H24-D1-3 深度14.41~14.52m 薄片試料の写真の向き (No.103) を修正

第833回審査会合

敦賀発電所 2号炉 敷地の地形、地質・地質構造について

第7.4.4.320図 (3) 破碎部性状 H24-D1-3 深度14.41~14.52m (変位センス, 薄片観察による断層岩区分(1/2))

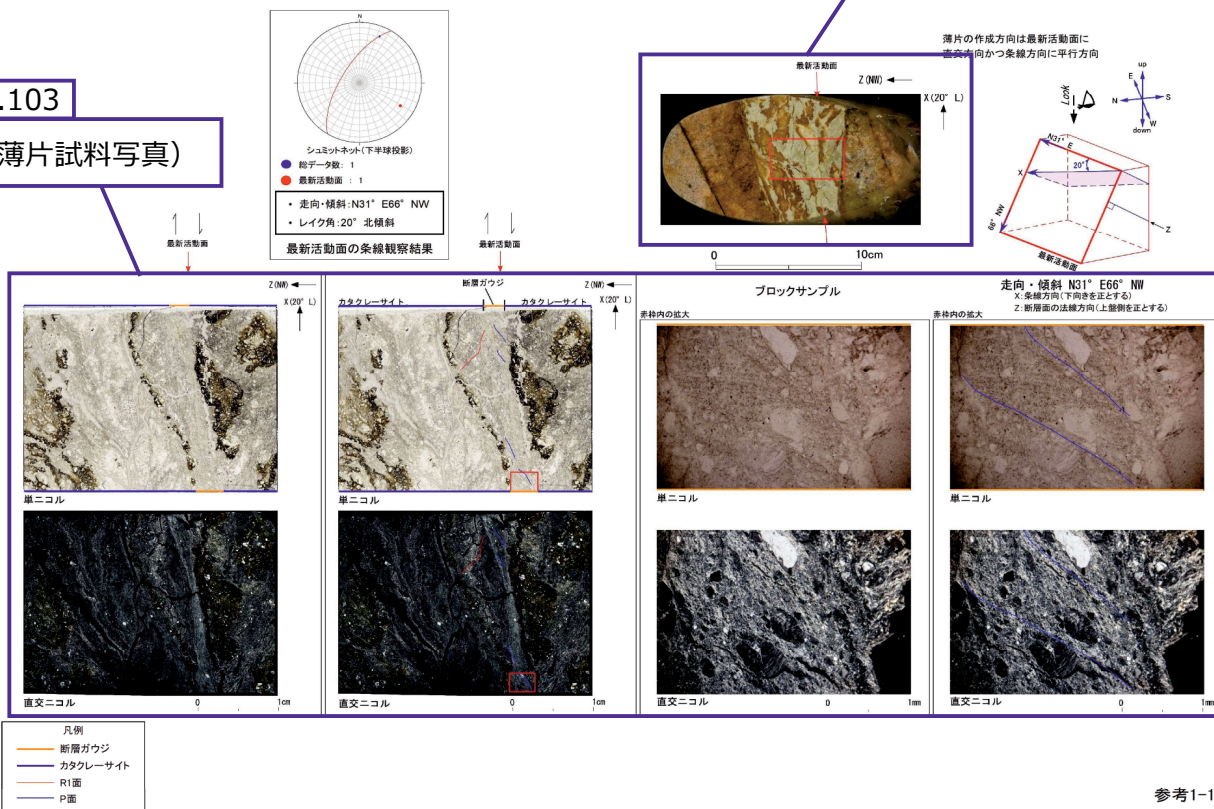
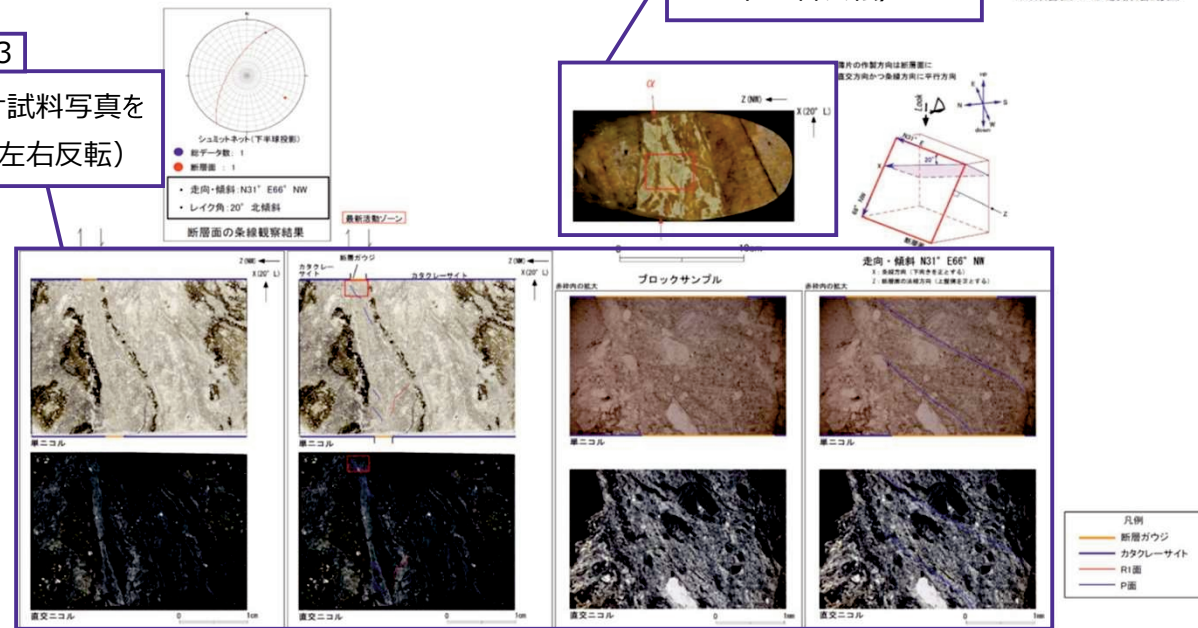
(ブロックサンプル写真を
上下左右反転)

(薄片試料写真を
上下左右反転)

断層ガウジ・断層角礫の幅算出資料 (H24-D1-3 深度14.41~14.52m)

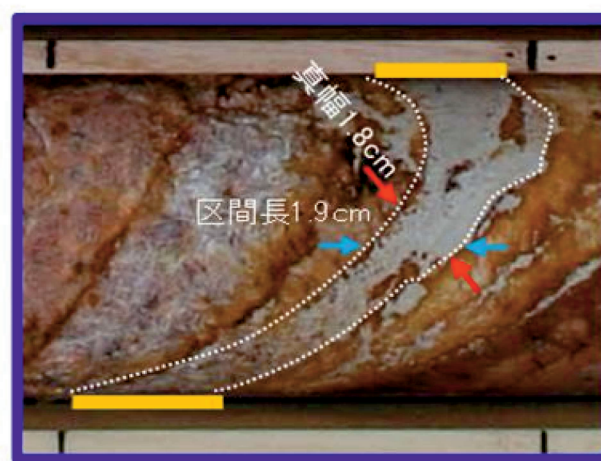
H24-D1-3 深度14.41~14.52m 断層ガウジの幅 (No.104) を変更

- 従前提示していたデータでは、性状一覧表に断層ガウジの幅を1.9cmと記載していたが、以下のことから、1.8cmが正しい値であるため、1.9cmから1.8cmに変更した。
- コアの再観察の結果、深度14.47~14.48mに分布する断層ガウジの幅としては1.8cmであった。
- コア観察カードには粘土の厚さ15~18mmの記載があり、従前提示していたデータである1.9cmは断層ガウジの区間長を真幅と誤って記載していたと推定される。

・実測した断層ガウジの幅は1.8cmである。

断層ガウジ・断層角礫の幅算出資料 (H24-D1-3 深度34.23~34.52m)

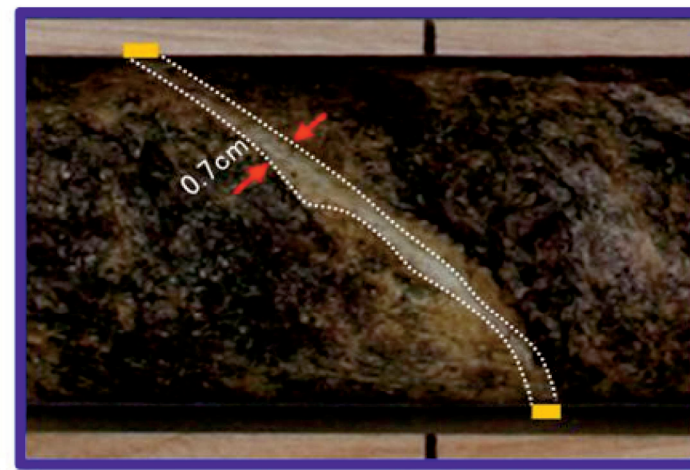
H24-D1-3 深度34.23~34.52m 断層ガウジの幅 (No.105) を変更

- 従前提示していたデータでは、性状一覧表に断層ガウジの幅を0.8cmと記載していたが、以下のことから、0.7cmが正しい値であるため、0.8cmから0.7cmに変更した。
- コアの再観察の結果、深度34.39~34.40mに分布する断層ガウジの幅は0.7cmであった。
- コア観察カードには粘土の厚さ5~7mmの記載があり、従前提示していたデータである0.8cmは誤記であると推定される。

・実測した断層ガウジの幅は0.7cmである。
